1.1 CONCEPTO TÉCNICO No. CT:	**6377**
1.2 ÁREA:	Técnica y de Gestión
1.3 COORDINACIÓN:	Investigación y Desarrollo
1.4 REFERENCIA CRUZADA RADICADO FOPAE:	2011ER18778
1.5 RESPUESTA OFICIAL No.	RO-52337

2.1 SOLICITANTE:	CURADURÍA URBANA No. 5
2.2 PROYECTO:	Transversal 1B No 36C-53 Sur
2.3 LOCALIDAD:	4. San Cristóbal
2.4 UPZ:	34. 20 de Julio
2.5 BARRIO O SECTOR CATASTRAL:	El Ángulo
2.6 DIRECCIÓN:	Transversal 1B No 36C-53 Sur
2.7 CHIP:	AAA0008BMHK
2.8 MANZANA CATASTRAL:	15
2.9 PREDIO CATASTRAL:	13
2.10 ÁREA (Ha):	0.0072 (*)
2.11 FECHA DE VISITA:	Diciembre 28 de 2011
2.12 FECHA DE EMISIÓN CT:	Febrero 17 de 2012

Figura 1. Localización general del proyecto ubicado de la Transversal 1B No 36C-53 Sur en el Plano Normativo de Amenaza por Remoción en Masa del POT (Decreto 190 de 2004), el cual se encuentra en amenaza MEDIA.

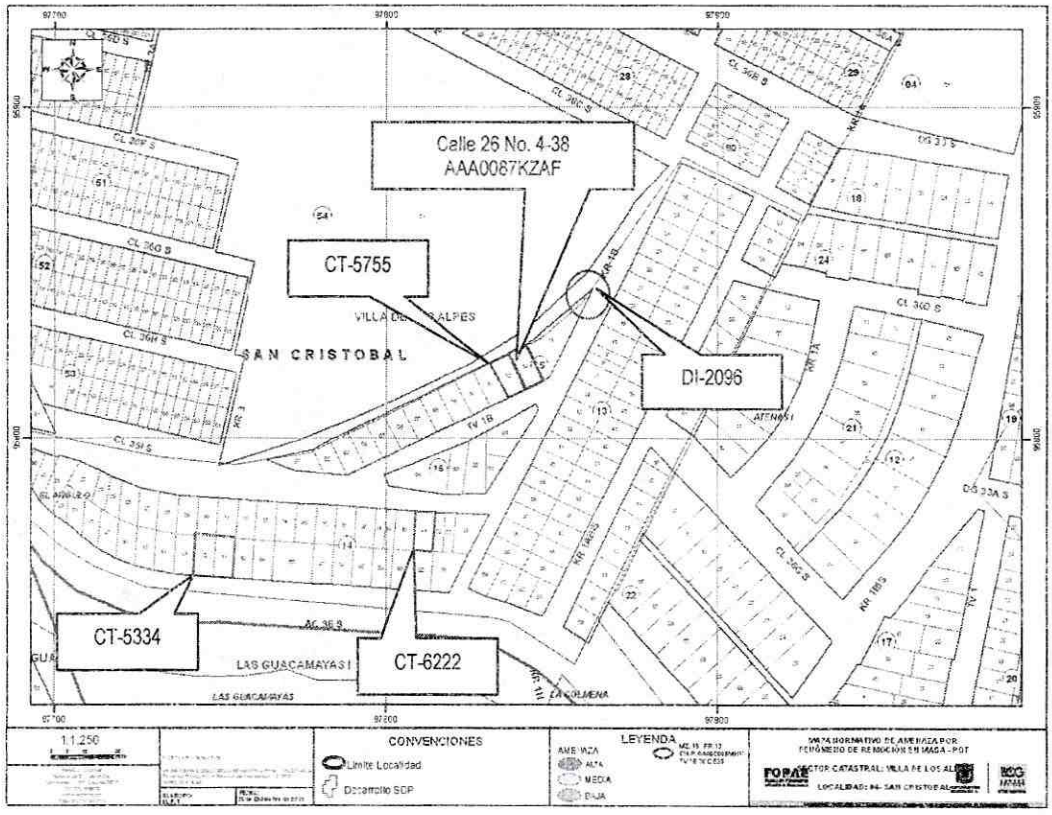
Conforme con el plano normativo de "Amenaza por Remoción en Masa" del Plan de Ordenamiento Territorial de Bogotá - POT, el sector del proyecto ubicado de la Transversal 1B No 36C-53 Sur, de la Localidad de San Cristóbal, se encuentra en una zona de AMENAZA MEDIA por procesos de remoción en masa (Figura 1).

Fotografía No. 1. Predio en donde se desarrollará el proyecto, ubicado en la Transversal 1B No 36C-53 Sur de la localidad de San Cristóbal.	Fotografía No. 2. Vista de la Carrera 1B se evidencia un sector consolidado cuyo uso es principalmente residencial con edificaciones hasta de 3 pisos.

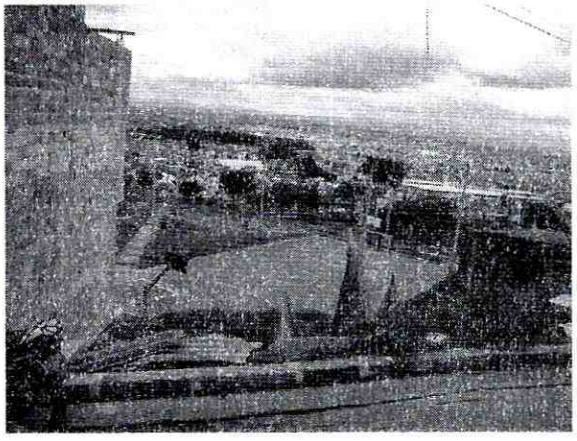
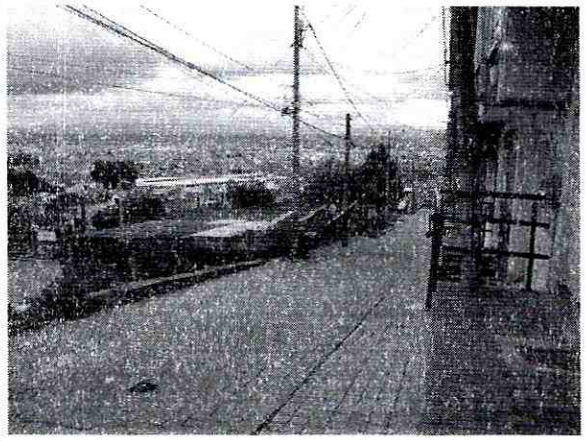
En la zona se encuentran edificaciones de hasta tres (3) pisos de altura; al momento de la verificación técnica se encontró un lote vacio en el predio objeto de consulta, es de anotar que al interior del predio existe un talud con pendiente alta que carece de medidas de protección, contención y manejo de drenaje, no se evidencian en las construcciones aledañas al mismo daños que infieran procesos de inestabilidad activos dentro del área que ocupará el proyecto en mención; asimismo, en las edificaciones y vías aledañas no se observaron evidencias o rasgos físicos asociados a la ocurrencia de procesos de remoción en masa activos de carácter local que involucren el área donde se busca desarrollar el proyecto.

Teniendo en cuenta lo anterior, es importante efectuar una apropiada y completa caracterización física y mecánica de todos los materiales presentes en el subsuelo, que presenten interacción con la edificación proyectada y con los predios vecinos, para de esta manera, además de proponer un adecuado nivel de cimentación y valor de capacidad portante admisible para el diseño de la cimentación, dar las medidas y recomendaciones pertinentes de intervención de la zona, garantizando en todo momento taludes de excavación estables y obras de contención seguras y confiables, ofreciendo no solo condiciones de estabilidad para el proyecto sino también para las edificaciones e infraestructuras aledañas.
